Avis délibéré
de la Mission régionale d'autorité environnementale
Provence-Alpes-Côte d'Azur
sur le projet agrivoltaïque de l'Adrech sur la commune de
Ginasservis (83)

**N° MRAe
2022APPACA22/3122**

Avis du 21 avril 2022 sur le projet agrivoltaïque de l'Adrech sur la commune de Ginasservis (83)

Figure 6: Localisation de l'aire d'étude (en pointillé noir) dans la trame verte et bleue du SRADDET - Source : étude d'impact

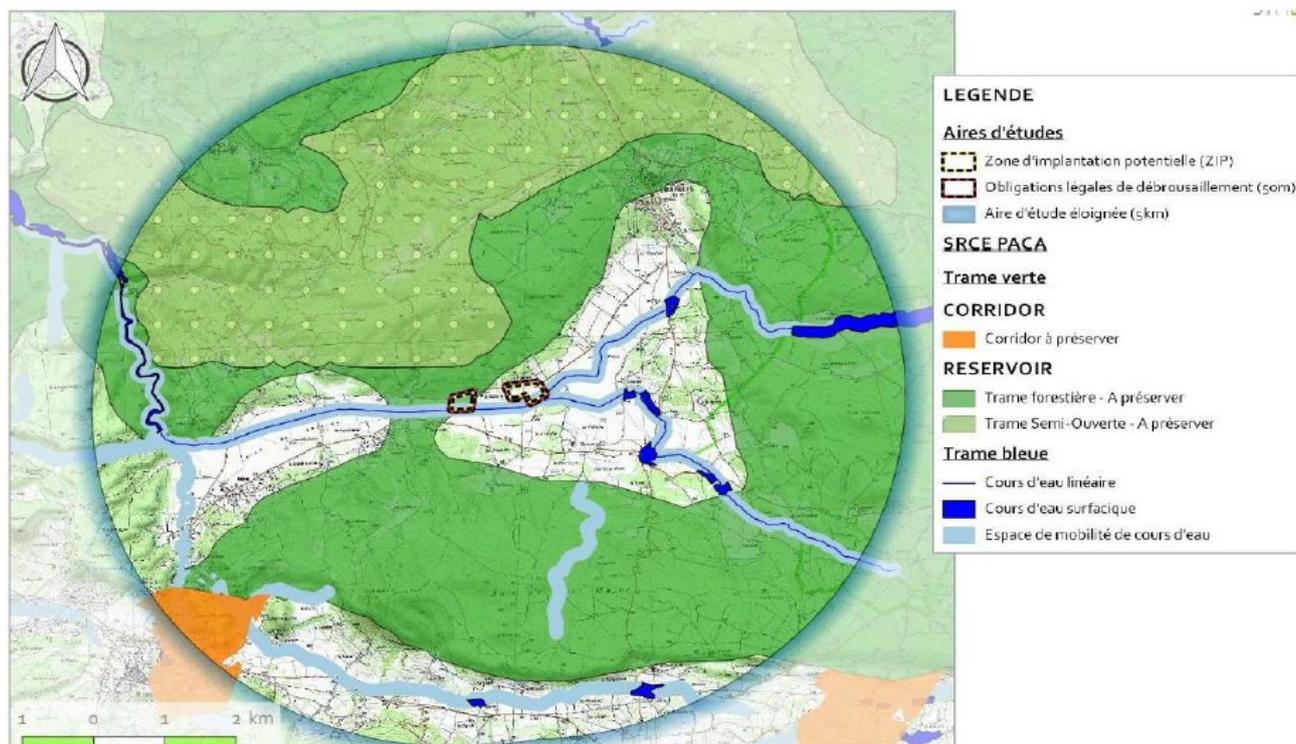
L'aire d'étude rapprochée se situe au cœur d'un grand ensemble de terres agricoles bordé par des massifs boisés entre lesquels des échanges écologiques nord-sud sont possibles malgré la présence de la RD23 qui induit une rupture des continuités importante. Le principal corridor de déplacement pour la faune est constitué par le cours d'eau du Grand Vallat et sa ripisylve, orienté est-ouest à travers la plaine agricole en direction de la Durance. Cette trame écologique à enjeu est identifiée dans le SRADDET, le SCoT Provence Verte Verdon et le PLU de Ginasservis.

L'étude d'impact mentionne un risque de dégradation du corridor constitué actuellement par la ripisylve du Grand-Vallat lié à la création de la bande OLD en partie sud du site. Compte tenu des mesures présentées, notamment de la mesure MR2 qui permet l'évitement de la ripisylve lors de la création des OLD, les incidences résiduelles du projet sur la trame verte et bleue sont jugées faibles à très faibles. A l'aune des arguments présentés, la MRAe considère que cette évaluation apparaît justifiée.
